改善箇所説明図

基準不適合発生箇所

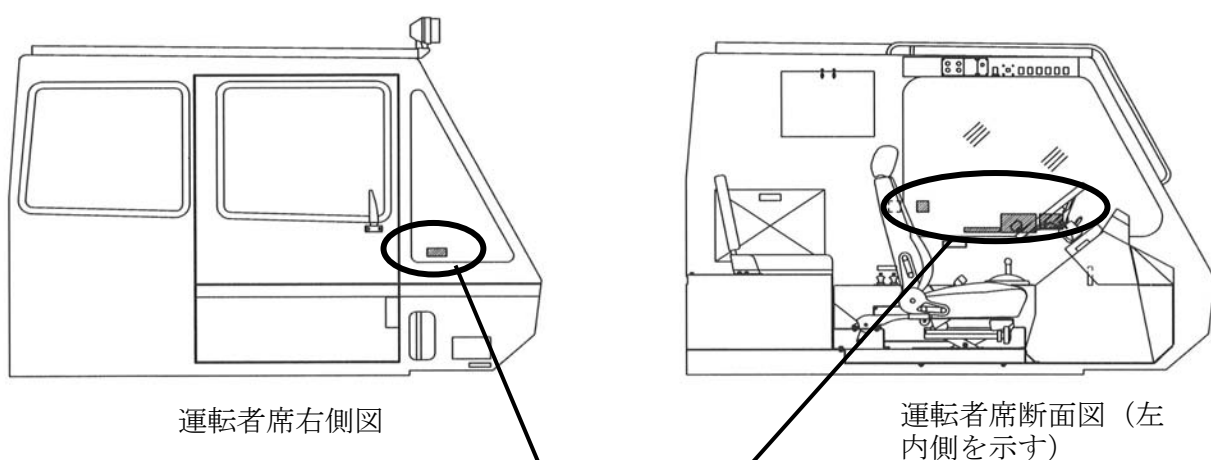
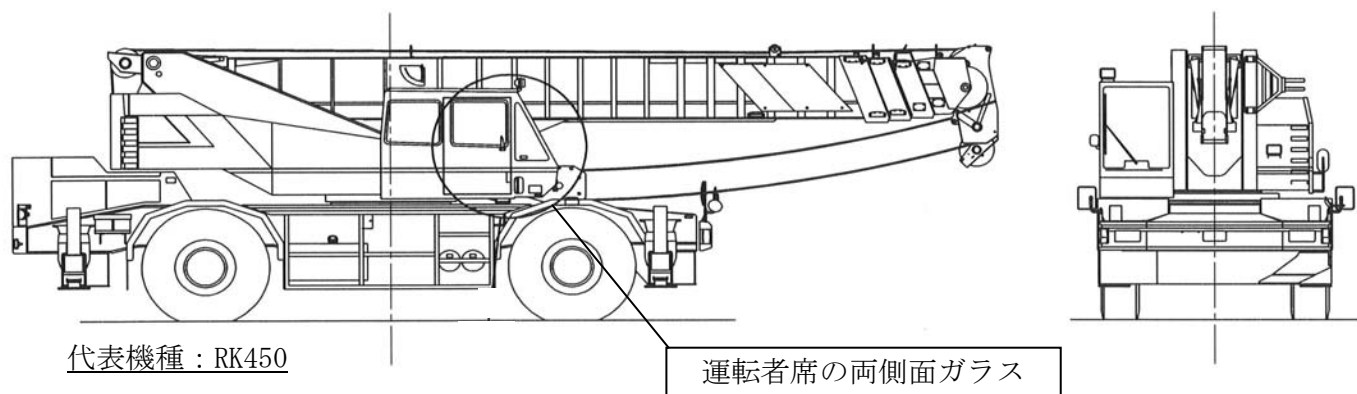
- ・ R160 (RK160) : 左側のみ貼付
- ・ R200 (RK200) : 左側のみ貼付
- ・ R250 (RK250) : 左側のみ貼付
- ・ R252 (RK250-2) : 左右に貼付
- ・ R450 (RK450) : 左右に貼付

前面ガラス又は側面ガラスに銘板（注意銘板等）を貼付したため、道路運送車両の保安基準に適合していない。

全車両、当該銘板を剥がし、必要なものは適合する位置に貼り直す。

識別：外観上、銘板の有無にて容易に識別が可能のため、特別な識別の追加は行わない。
